## **Respuesta a Preguntas**

**Preguntas y Respuestas: EGEHID-CCC-CP-2020-0036. Adquisición de Tres (3) Transformadores, para ser Utilizados en la Central Hidroeléctrica Monción**

# TRANSFORMADOR TRIFÁSICO TIPO SECO

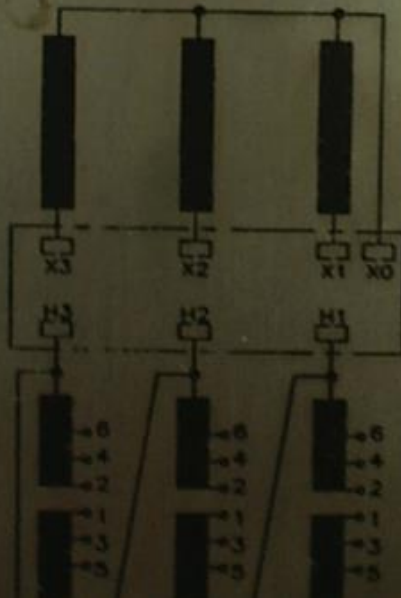
**6.- PREGUNTA:** La especificación técnica de los transformadores no tiene la información suficiente para cotizar. Por ejemplo, las pérdidas máximas exigidas en el cobre y en el hierro, la impedancia, los pasos y valores de tap, etc. ¿En caso de que tengan en existencia transformadores similares a los requeridos, podrán enviar una foto de la placa de características para tomar la información de ahí?

- Trafo de 750 kva..... material at/bt.. cu/cu... cobre/cobre.
- Trafo de 500 kva..... material at/bt.. cu/cu... cobre/cobre
- Deben fabricarse según placa trafo original anexa.
- También incluirle a dichos Trafos.
- Protección térmica
- Colocar tres RTD por fases
- Tener terminales de ojo en barra para conexión.
- Trafo para interior.
